oraz
w trybie § 13 ust. 4 Rozporządzenia Ministra Spraw Wewnętrznych i Administracji z 24 lipca 2009r. (Dz.U. Nr 124, poz. 1030) budynki "D" "H1" "K"
Obiekt:
SZPITAL MIEJSKI ŚW. TRÓJCY
Płock ul. Kościuszki 28
Nazwa rysunku:
RZUT II PIĘTRA (PODDASZE)
Opracował: mgr. inż. Krzysztof Frączkowski — Uprawnienia: 653/2016
inż. Marian Nocula — Uprawnienia: 131/97/R
Sprawdził: — Uprawnienia:
Podpis:
Skala: 1:150 | Numer: 5 | Wersja: ---- | Data: 09.2018

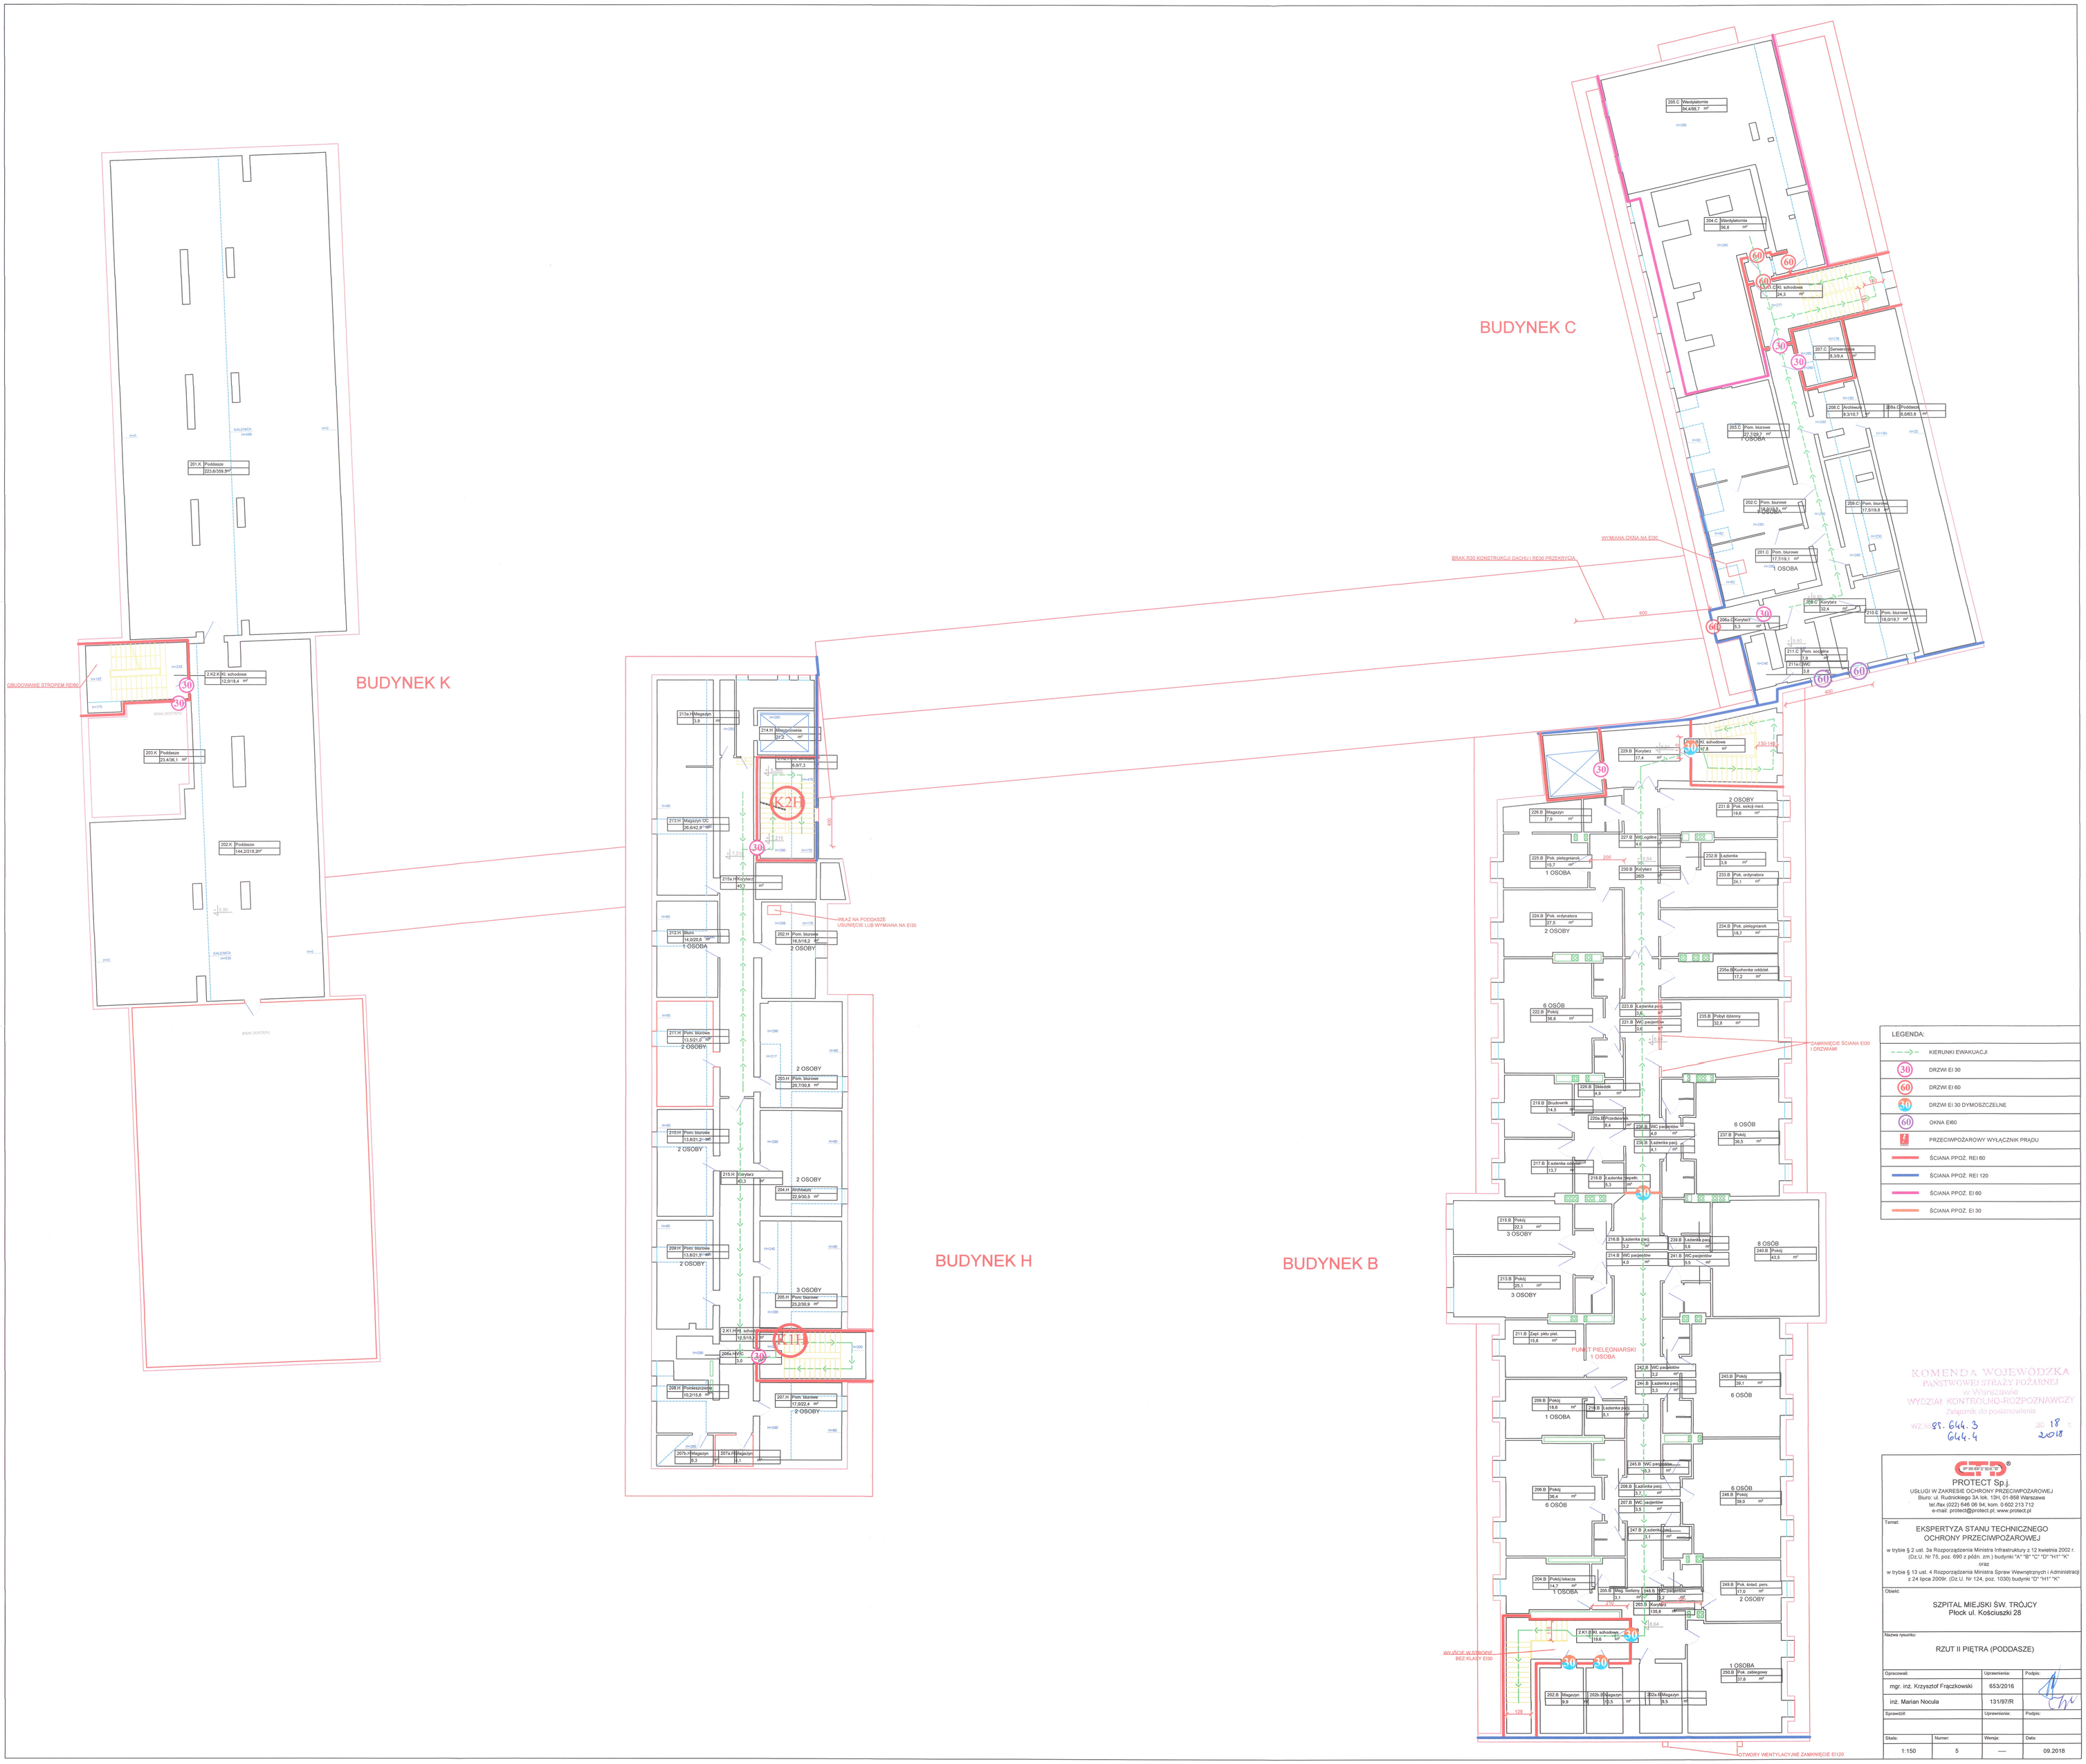
BUDYNEK K
BUDYNEK H
BUDYNEK B
BUDYNEK C
OBUDOWANIE STROPEM REI60
BRAK DOSTĘPU
WYMIANA OKNA NA EI30
BRAK R30 KONSTRUKCJI DACHU I RE30 PRZEKRYCIA
WŁAZ NA PODDASZE USUNIĘCIE LUB WYMIANA NA EI30
ZAMKNIĘCIE ŚCIANA EI30 I DRZWIAMI
PUNKT PIELĘGNIARSKI 1 OSOBA
WYJŚCIE W STOPIE BEZ KLASY EI30
OTWORY WENTYLACYJNE ZAMKNIĘCIE EI120
LEGENDA:
KIERUNKI EWAKUACJI
DRZWI EI 30
DRZWI EI 60
DRZWI EI 30 DYMOSZCZELNE
OKNA EI60
PRZECIWPOŻAROWY WYŁĄCZNIK PRĄDU
ŚCIANA PPOŻ. REI 60
ŚCIANA PPOŻ. REI 120
ŚCIANA PPOŻ. EI 60
ŚCIANA PPOŻ. EI 30
KOMENDA WOJEWÓDZKA PAŃSTWOWEJ STRAŻY POŻARNEJ w Warszawie WYDZIAŁ KONTROLNO-ROZPOZNAWCZY Załącznik do postanowienia
WZ.8.85.644.3 644.4 2018
PROTECT Sp.j.
USŁUGI W ZAKRESIE OCHRONY PRZECIWPOŻAROWEJ
Biuro: ul. Rudnickiego 3A lok. 13H, 01-858 Warszawa
tel./fax (022) 646 06 94; kom. 0 602 213 712
e-mail: protect@protect.pl; www.protect.pl
Temat:
EKSPERTYZA STANU TECHNICZNEGO OCHRONY PRZECIWPOŻAROWEJ
w trybie § 2 ust. 3a Rozporządzenia Ministra Infrastruktury z 12 kwietnia 2002 r. (Dz.U. Nr 75, poz. 690 z późn. zm.) budynki "A" "B" "C" "D" "H1" "K"
